Zlepšení kvality vod horního povodí řeky Moravy - II. fáze

změnový list č.		Datum předložení	21. 09. 2015
Ev.č.	ZL-147-S-H-SO 1.002	Datum schválení	29. 09. 2015
Objednatel	Vodohospodářská zařízení Šumperk, a.s., Jílová 6, 787 01 Šumperk		
Správce stavby	Sdružení API-VRV, vedoucí partner API spol. s r.o., Palackého 12, 150 56 Praha 5		
Zhotovitel	IMOS Brno, a.s., Olomoucká 174, 627 00 Brno		
Změnový list předkládá:	zhotovitel		
Charakter změny:	Práce neobsažené v ZDS xx)	Oprava položek dle skutečnosti	
Stavba / objekt / úsek:	1. Město Hanušovice / SO 1.002 LOKALITA - OKOLÍ UL. PŘÍČNÉ		
<u>Specifikace změny:</u> Při realizaci stoky DA- II.1, v průběhu výstavby úseku Š2(DA-II) – Š1, bylo ve výkopu zastiženo staré nefunkční horkovodní vedení ve formě betonového koryta a nefunkčních ocelových potrubí. V místě realizace kanalizačních odbočení O1 a O3 se nacházely betonové šachty, které musely být za účelem přepojení kanalizační přípojky odstraněny. Zhotovitel navrhuje vybourat veškeré betonové objekty bránící ve výstavbě kanalizace v nezbytném nutném rozsahu.

Iniciační dopis - Stoka DA-II.1 - bourání stávajících betonových konstrukcí
ID-147-S-H-SO 1.002

Příloha č.2 ke změnovému listu

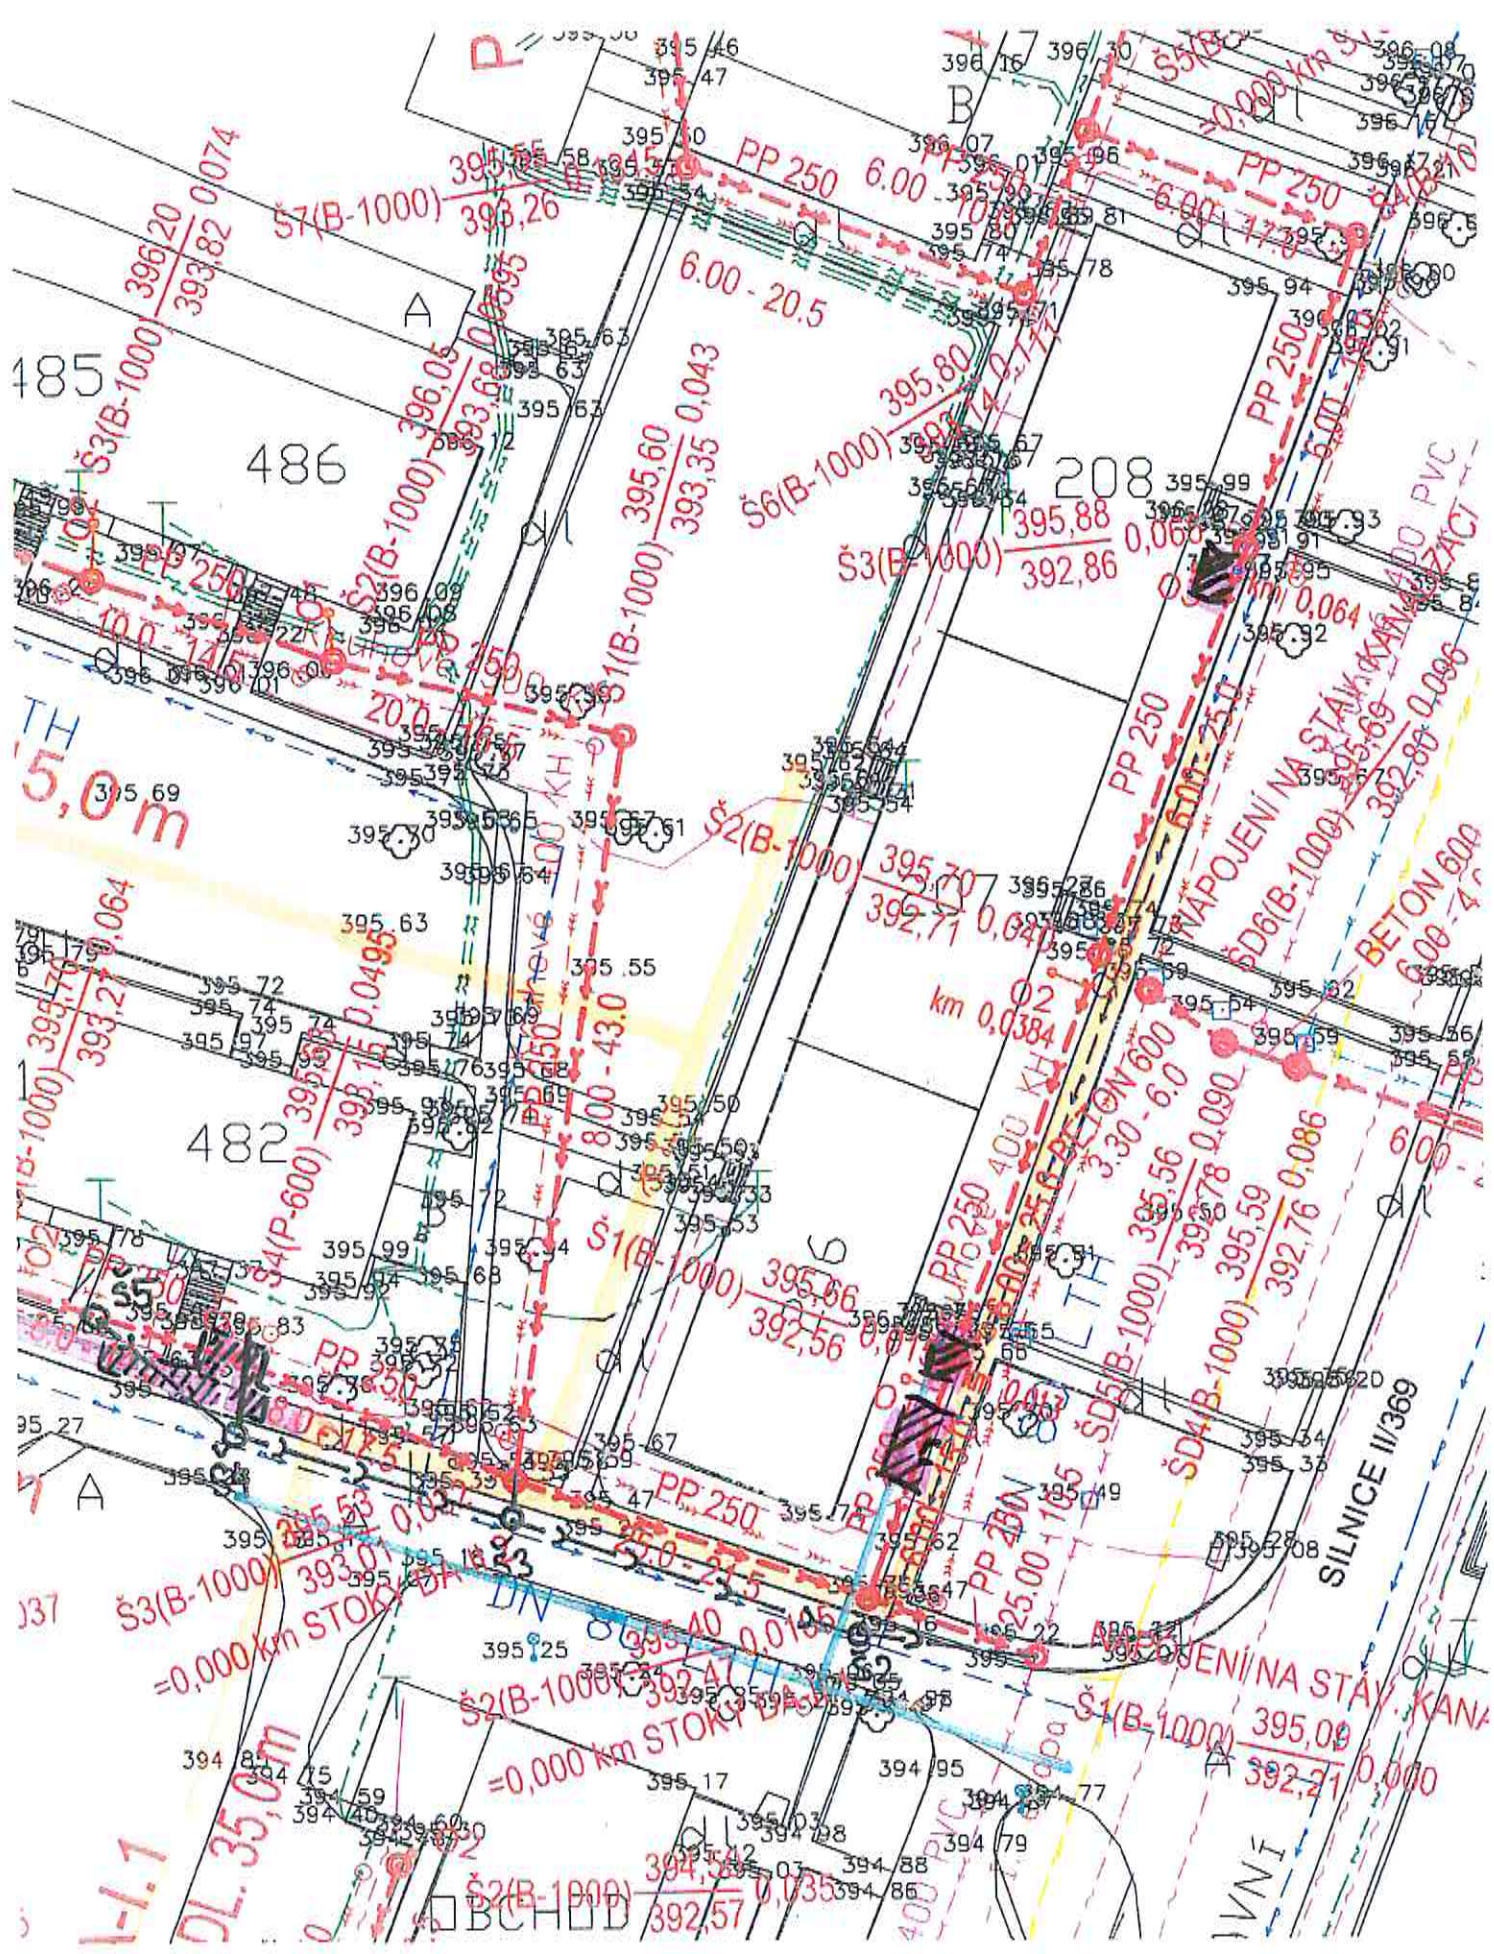
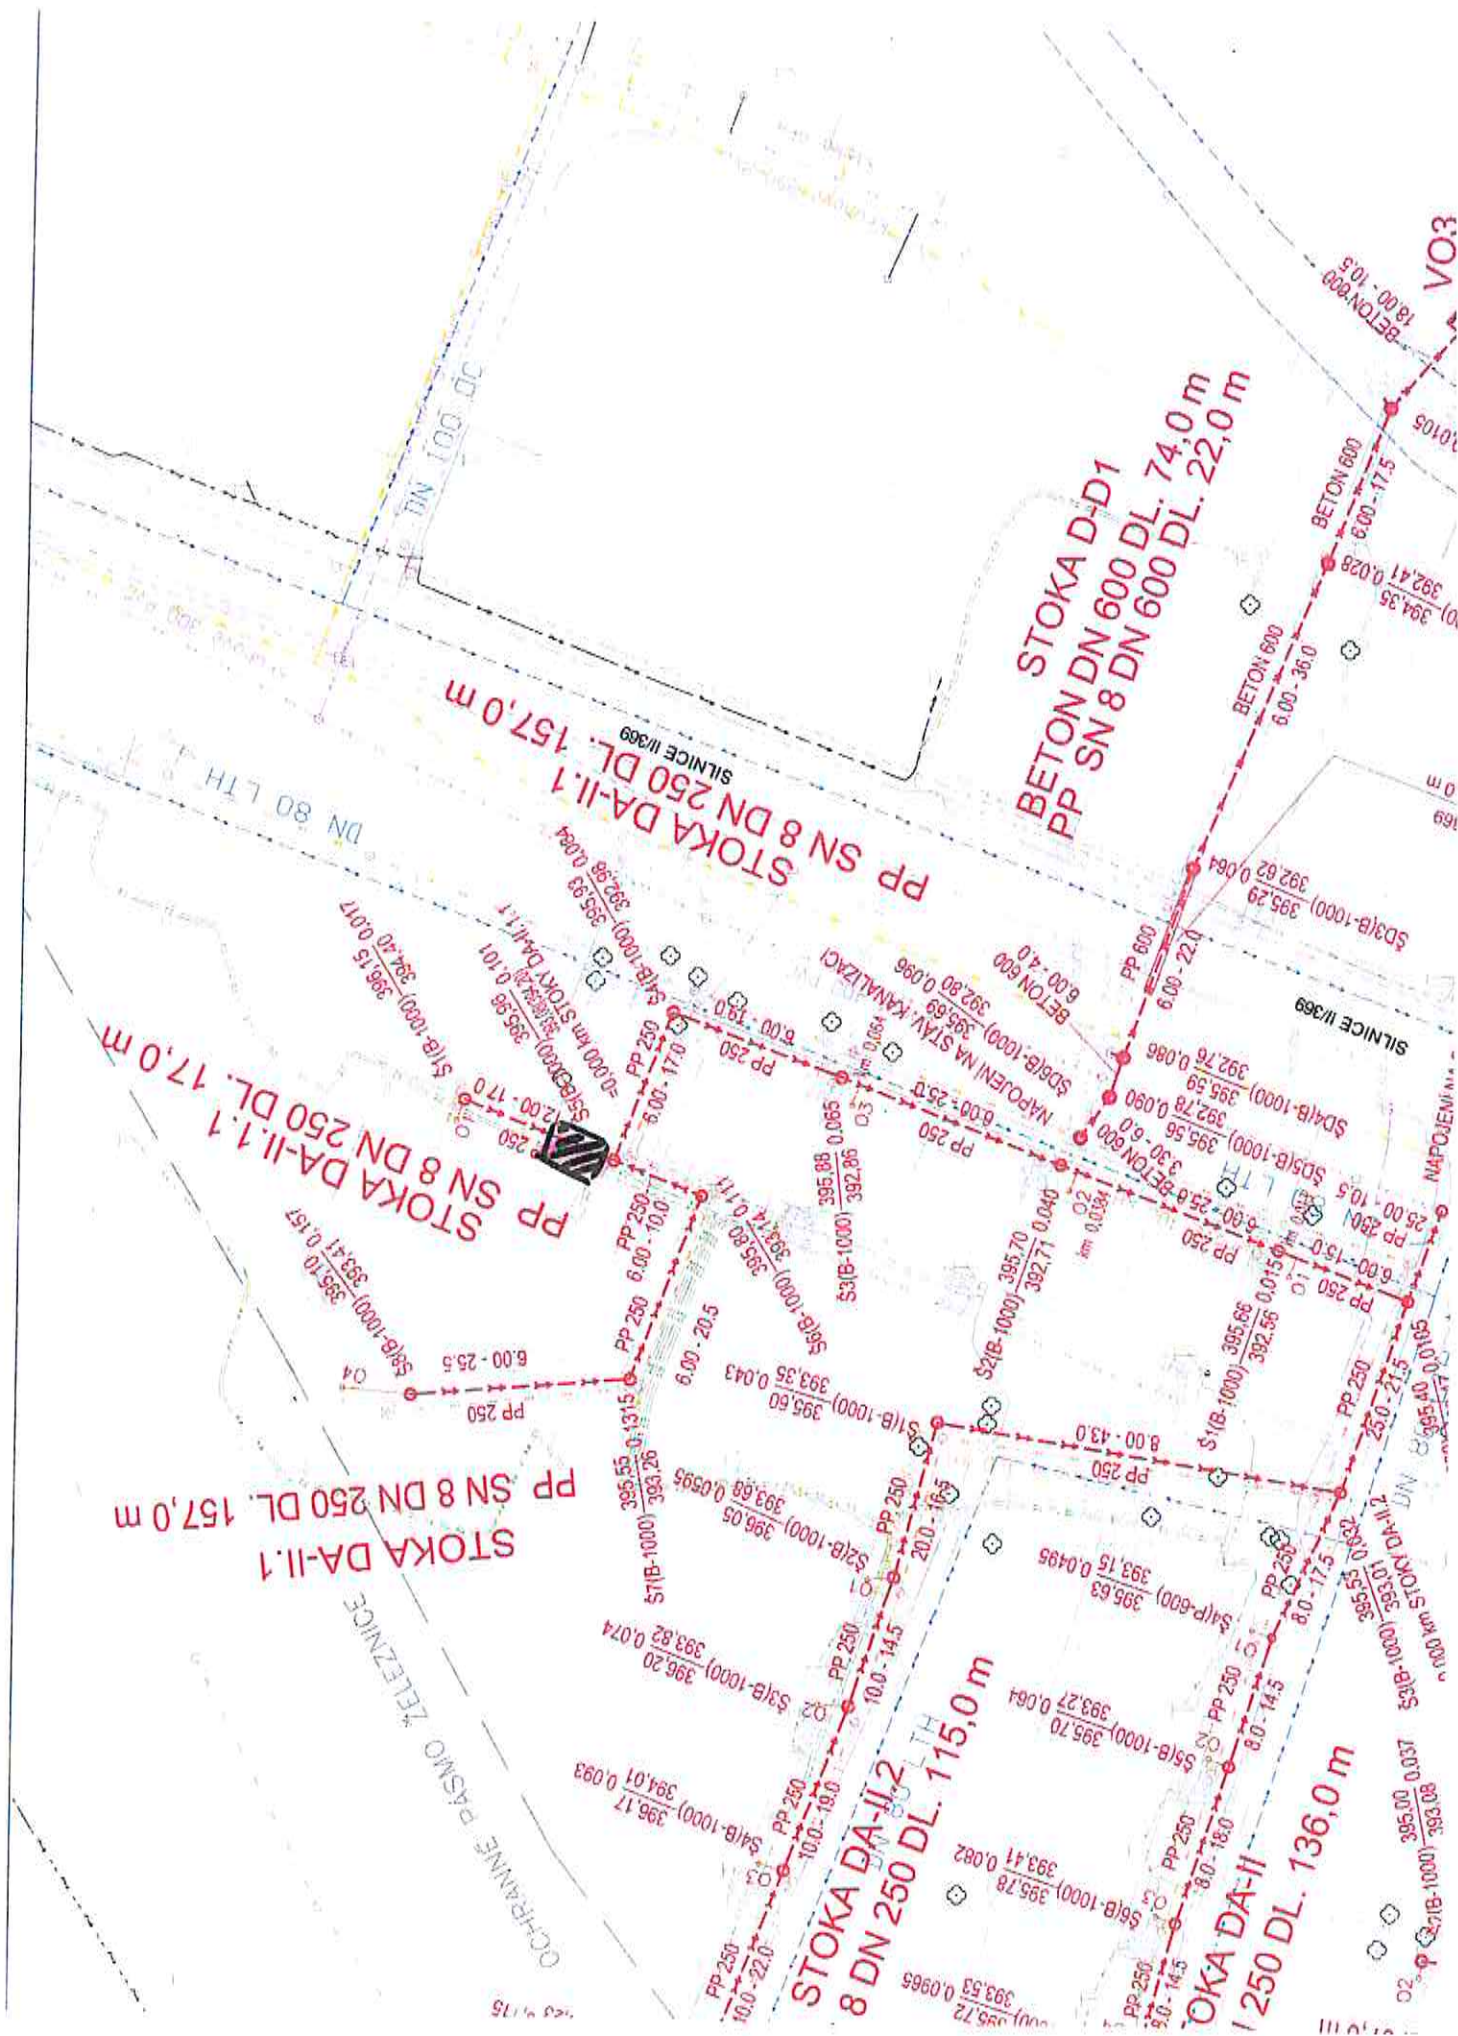
Aktuální stav: Při realizaci stoky DA- II.1 v průběhu výstavby úseku Š2(DA-II) – Š1 bylo ve výkopu zastíženo staré nefunkční horkovodní vedení ve formě betonového koryta a nefunkčních ocelových potrubí. V místě realizace kanalizačních odbočení O1 a O3 se nacházely betonové šachty, které musely být za účelem přepojení kanalizační přípojky odstraněny.

Návrh řešení: Veškeré betonové objekty v trase kanalizace musí být vybourány.

VÝROBA PRŮBĚZ HOŘKOVITOU - HANUČOVCE - PĚČINA
ŽELEZNOSTAV

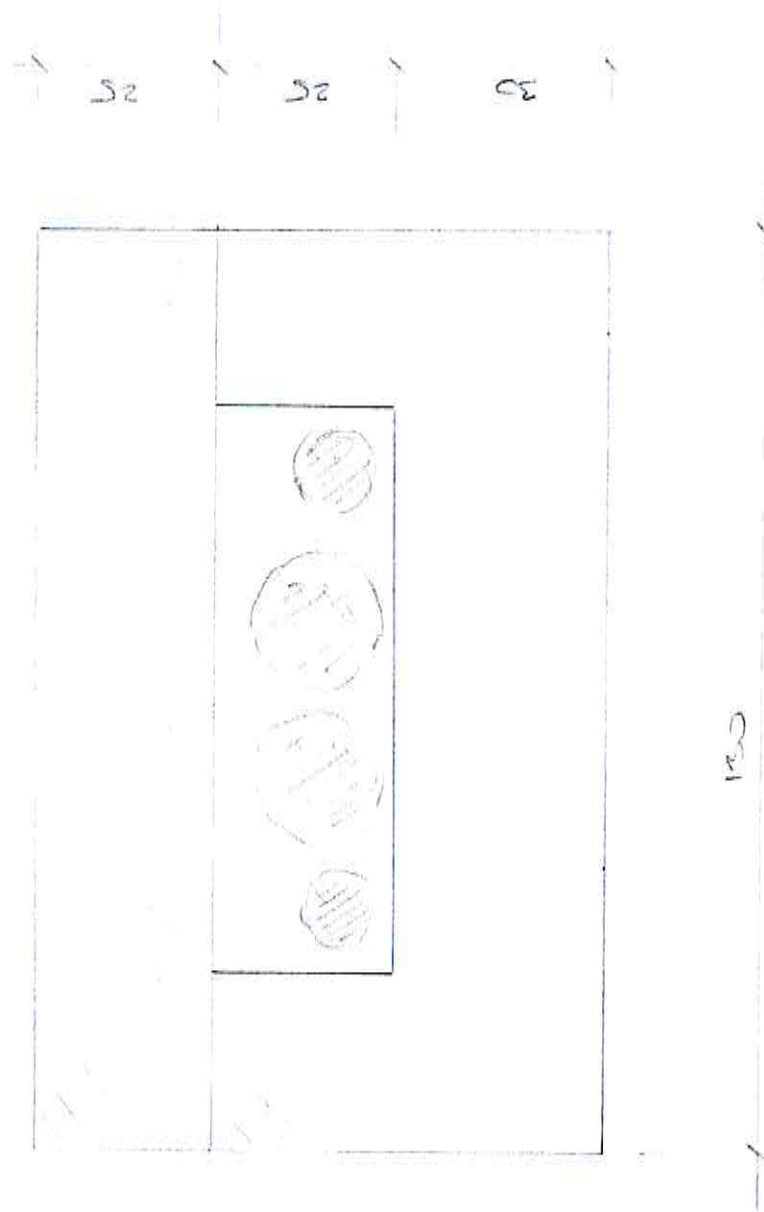
Placha teplovodu řez - 0,865 m2											
	Celková délka bouraného teplovodu - 6 m											
	Objem bouraného železobetonu - 0,865 x 6 = 5,19 m3											
34	Vodorovná doprava suti po suchu na skládku vč. uložení	t	205,58	152,40	31 329,63	215,96	152,40	32 911,54	10,38	1 581,91	1 581,91	0,00
	5,19 x 2 = 10,38 t											
35	Poplatek za skládku slabební suti	t	205,58	78,60	16 158,20	215,96	78,60	16 974,06	10,38	815,86	815,86	0,00
	5,19 x 2 = 10,38 t											
SO 3.008/ 3680	Demontáž stávajícího potrubí a přípojek vč. odvozu a likvidace	kpl	0,00	2 471,50	0,00	1,00	2 471,50	2 471,50	1,00	2 471,50	2 471,50	0,00
	Délka potrubí DN 50 - 2 x 6m = 12m											
SO 3.008/ 3680	Demontáž stávajícího potrubí a přípojek vč. odvozu a likvidace	kpl	0,00	2 471,50	0,00	1,00	2 471,50	2 471,50	1,00	2 471,50	2 471,50	0,00
	Délka potrubí DN 80 - 2 x 6m = 12m											
KANALIZAČNÍ STOKA DA-II.1.1 BOURÁNÍ TEPLOVODU PŘED PENNY MARKETEM

$$S_1 = 1,3 \times 0,8 = 1,04 \text{ m}^2$$

$$S_2 = 0,8 \times 0,25 = 0,2 \text{ m}^2$$

$$S = S_1 - S_2 = 0,84 \text{ m}^2$$
